**Van:** [REDACTED]  
**Verzonden:** dinsdag 18 augustus 2020 9:14  
**Aan:** [REDACTED]  
[REDACTED]  
**Onderwerp:** RE: Uitgiftetekening Erfpacht Dukra

Ik ga een uitgiftetekening erfpacht voor het project de Dukra laten maken . Bijgevoegd het voorstel van de wederpartij mbt de begrenzing van het erfpachtperceel.

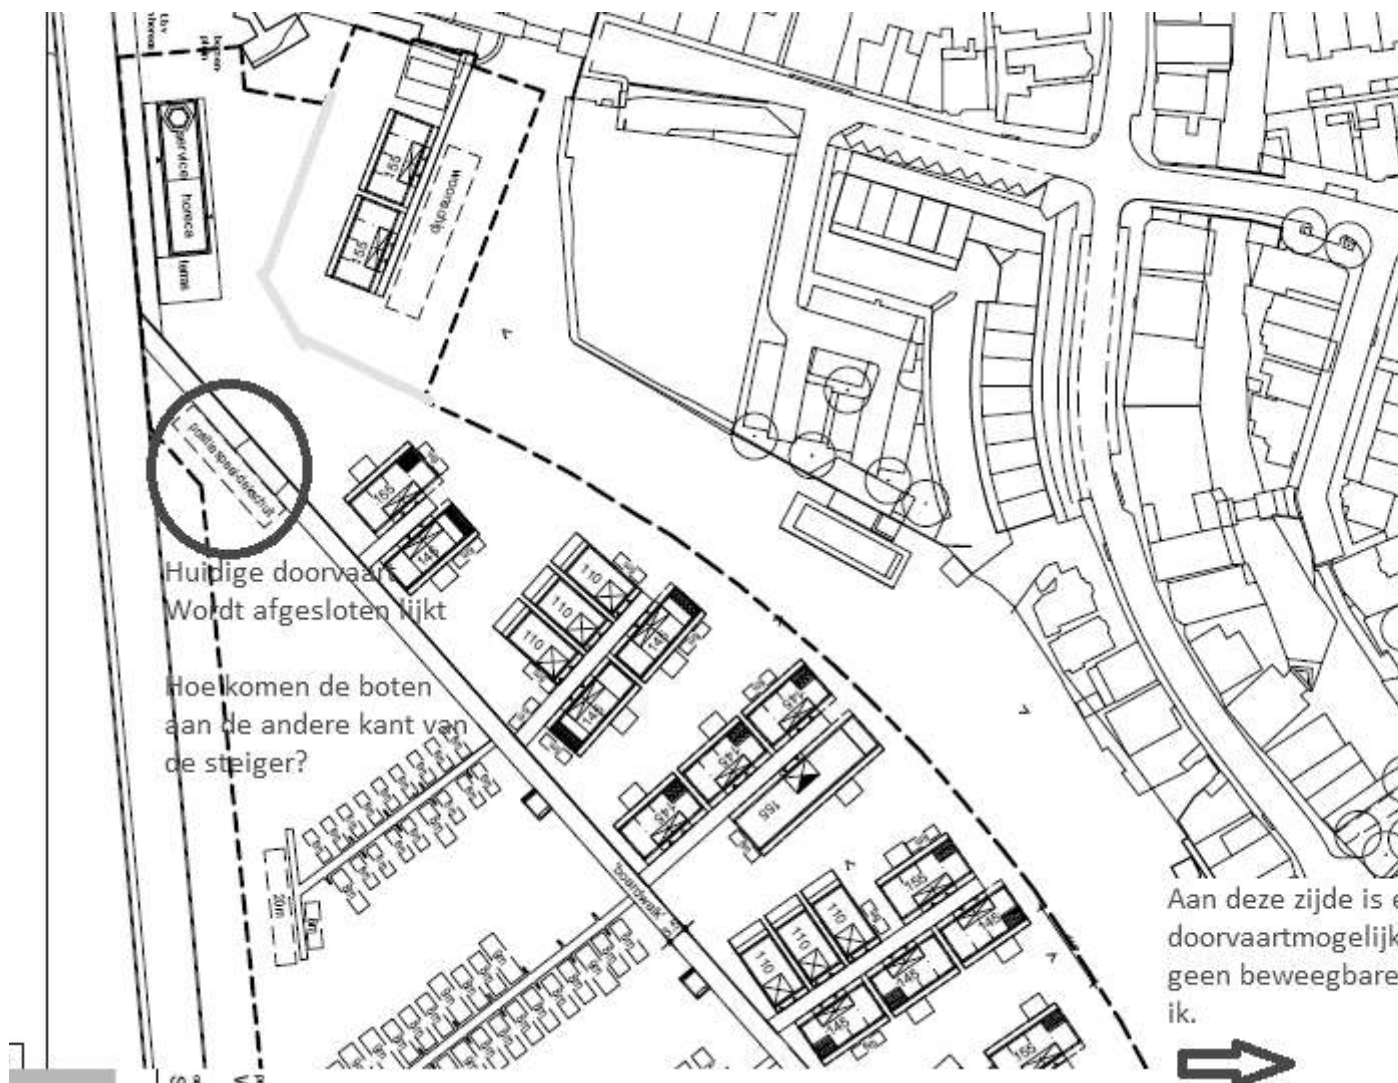
Ik heb even de luchtfoto met het verhuurde deel even erbij gehaald. Ik zie dat de huidige doorvaart, de steiger tussen Spiekeroog en Badhuisweg, wordt afgesloten.

Hoe komen de boten aan de andere zijde van de steiger?

Er is een doorvaart onder de Badhuisweg, ten noorden van het gehuurde, maar deze is volgens mij niet beweegbaar.

Ik heb met een gele lijn een aangegeven wat de erfpachtlijn kan zijn.

Daarmee haal je het gedeelte van het water dat aan de heer [REDACTED] is verhuurd, uit het erfpachtperceel of hebben ze een deal (waar wij geen weet van hebben) dat zij van [REDACTED] dit gedeelte overnemen?

Dank voor de info en advies. De Steiger wordt geheel vernieuwd door de Dukra en komt ook geheel bij hen in eigendom. De huidige brug /doorvaart komt te vervallen. Daarvoor in de plaats komt een doorvaart (beweegbaar /uitneembaar deel van de steiger) aan de zijde van de W Pontbrug /Badhuisweg.

Zoals ik ook al aangaf heb je het deel dat aan de [REDACTED] is verhuurd terecht uit de erfpacht gehaald.

[REDACTED] wil jij dit doorgeven aan de Dukra en vragen of ze de tekening willen aanpassen en ons een nieuwe dwg willen mailen.
